委員および一般からのご意見

①委員から流域委員会への意見、指摘 (2008/1/9～2008/1/28 第70回委員会以降)

②一般からの流域委員会へのご意見 (2008/1/9～2008/1/28 第70回委員会以降)

[表—1 水位・流量観測所の相関模式図]

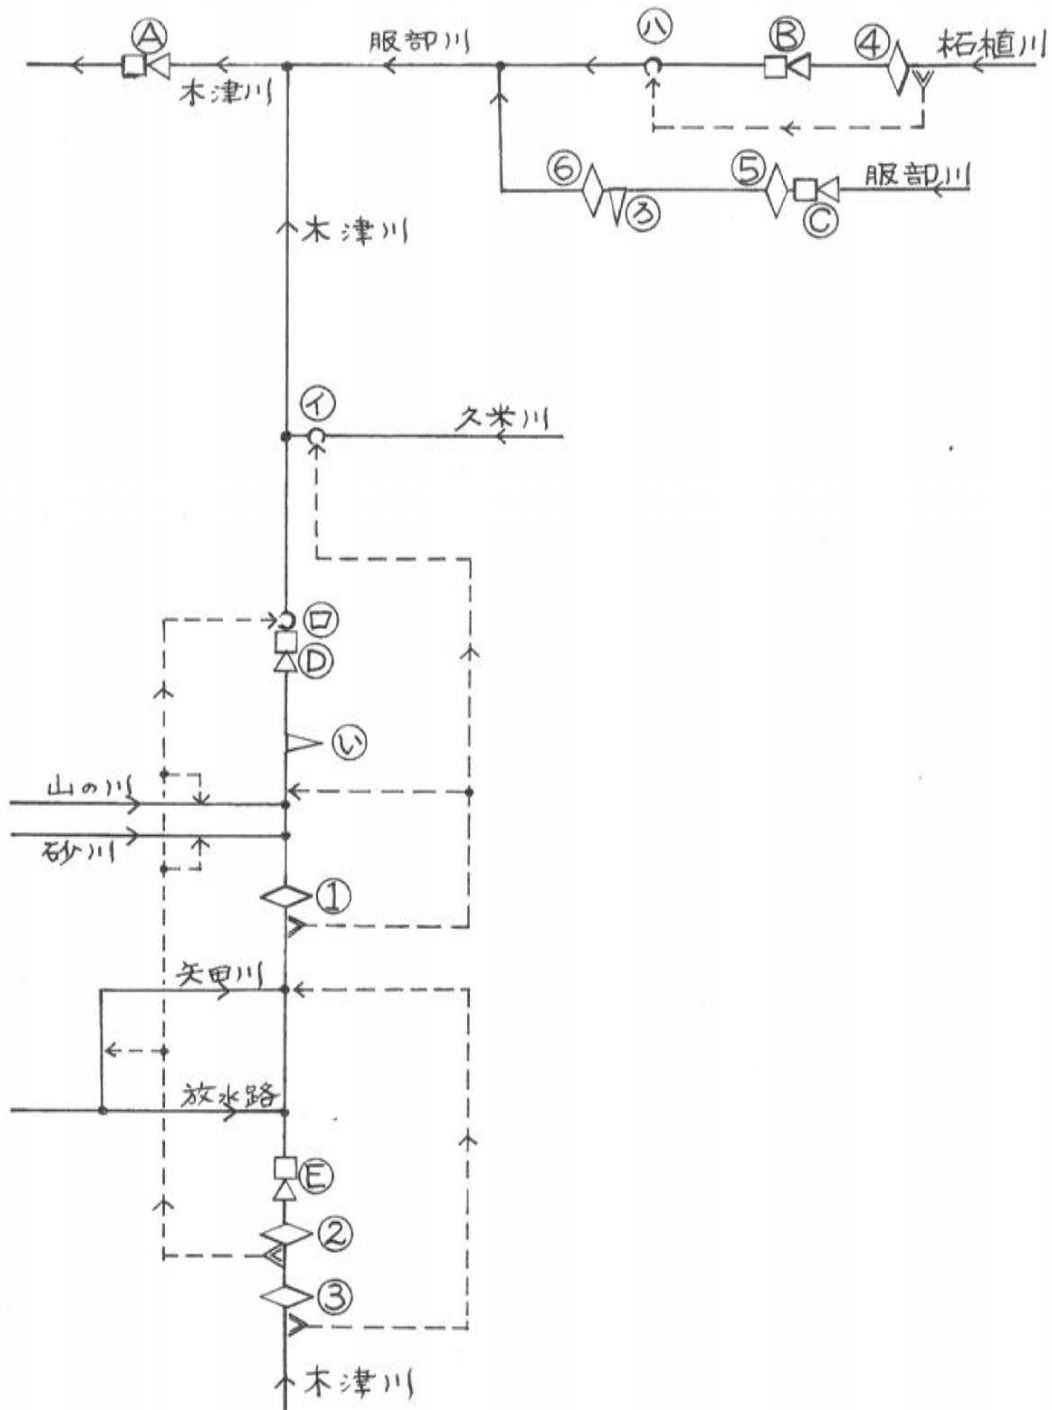
大内水位・流量観測所は右岸で「森井堰」で取水された灌漑用水の相当量が、観測地点より遙か下流の「八幡排水樋門」で還元されていたり、左岸では「猪田統合頭首工」で取水された灌漑用水の相当量が観測地点下流になる「大内排水樋門」から還元されていたり、伊賀水道守田水源の取水量が反映されていず、「河川現況流量を低く見せる為のデータ作り」に利用されている。

また、昭和31年から45年までのデータについては観測実績ではなく、島ヶ原の水位観測を利用し、大内との「流域面積比」を単純に適用しての5旬均一流量としている。殆んど意味を成さないものである。この上流にある依那古水位・流量観測所もまた「依那具井堰」と「猪田統合頭首工」で取水された灌漑用水などが観測地点の遙かな下流で還元されており、「河川現況流況を低く見せて」いる。服部川の荒木水位・流量観測所は直下の「西明寺井堰」の影響を受け、止水・静水状態である為に流量観

測がマトモに出来ていないと断じられる。次ページに「水位・流量観測所の相関模式図」を示す。これら3観測所は、全く不適切な場所に存在しているのである。

上記の関係の中で、大内水位・流量観測所において「どれ位の流量を加算しなければならないか」を考察して見よう。

図-1 流体縦断面模式図 (1)

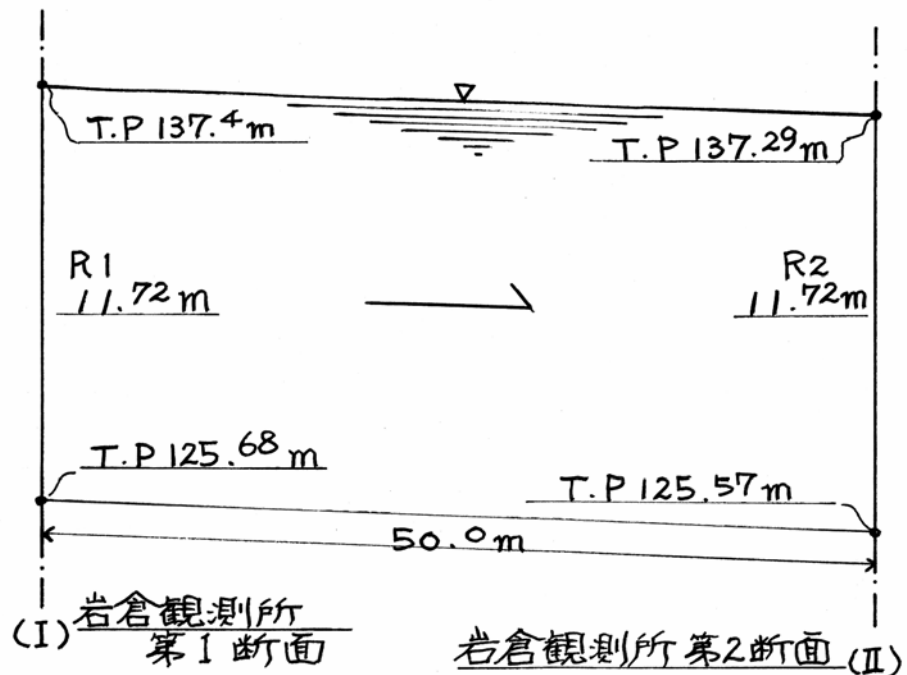
岩倉観測所第1断面での堤防天端高さはT. P138. 6mであり、余裕高さを基準通り1. 2m差し引きT. P137. 4mを洪水流下水面とする。第2断面での天端は更に高い「山付部」であり、ここでは昭和 43 年以來の長い観測期間の中で、1, 000m³/Sを超える流量観測時の「水面勾配」のほぼ中間値 1/455を流体勾配として採用する為、T. P137. 29mを第2断面での洪水流下水面とした。1/455 \div 0. 0022であるので、 $(137. 4 - \chi) \div 50 = 0. 0022$ と式をたて、 $50 \times 0. 0022 = (137. 4 - \chi) \cdots \chi = (137. 4 - 0. 11) = 137. 29 \therefore$ 故に137. 29mとする。動水勾配 $I = 0. 0022$

次ページに岩倉観測所第2断面の「横断面図」(平成14年6月17日測量)を示す。上記の洪水流下水面での断面積は、私の分析では1, 021. 3m²である。また潤辺長さは128. 7mとなる。ここにおいて径深 $R = 1, 021. 3 \div 128. 7 \div 7. 935$ である。

$$v = (1 \div 0.037) \times 7.935 \times 0.0022 \div 5.043 \text{ (m/s)}$$

$Q = 1,021.3 \times 5.043 \div 5,150 \text{ (m}^3\text{/s)}$ このように5,150m³/sも流れるのである。

図 -3 流体縦断面模式図 (2)

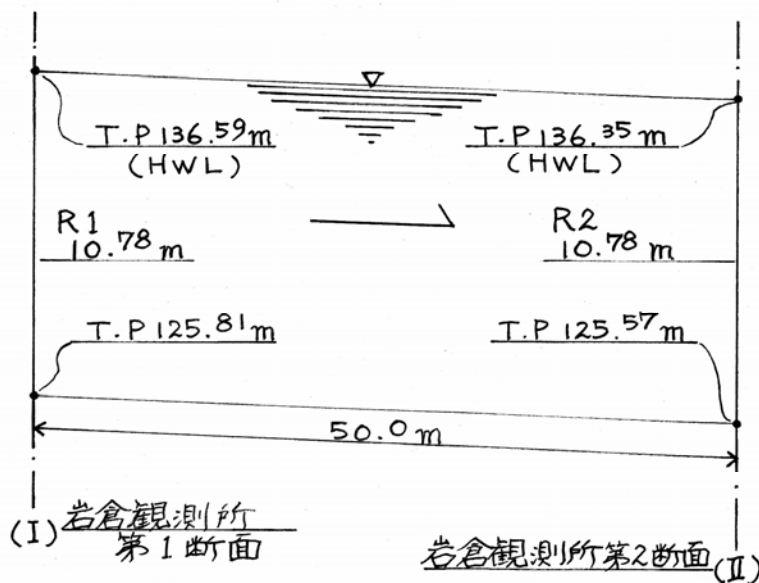
以下に平均流速、流量計算を示す。

潤辺長さは第2断面の横断測量図を方眼紙に展開・分析し、124.5mを得た。
第1断面計画高水位と第2断面計画位の差を洪水流の水面勾配と考えた。

以上のような結果になり、近畿地整が主張する条件を使い計算したところで、彼等が言う「岩倉峡流下能力=3,100m³/s」は全くの虚構であることがはっきりした。3,700m³/sを越える岩倉峡の疎通量は、もともと存在していたとも言えるが、昭和28年以来43年に至る地元の「岩倉峡対策事業」によって、岩倉石工たちの岩石切り出しによって、更に流下能力を拡大していたのである。今では「上野遊水地」さえ不要ではないか！と言える。近畿地整はこれに真摯な回答を寄せなければならない。
